## Neue Firmware für alle SEAEasy Komponenten

### Version 640

# Produktthinweis

## Firmware FW640

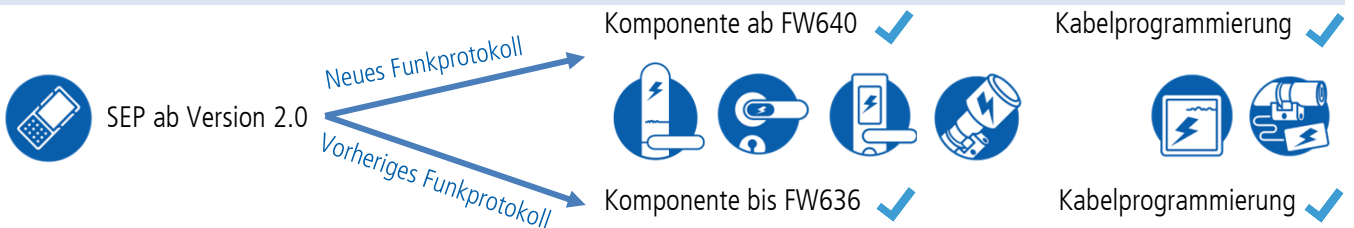
Diese SEAEasy Elektronik wurde mit der Firmware FW640 ausgeliefert. Mit dieser Firmware wurde nebst verschiedenen Stabilisierungen auch ein neues Funkprotokoll eingeführt. Alle SEAEasy Komponenten sind betroffen:

Damit das Programmiergerät (SEP) mit dieser Komponente verbunden werden kann, **muss das neuste Update für das SEP Version 2.0 installiert sein**. Sollte dies nicht der Fall sein, muss das Programmiergerät mit dem SEA Device Updater verbunden und aktualisiert werden.
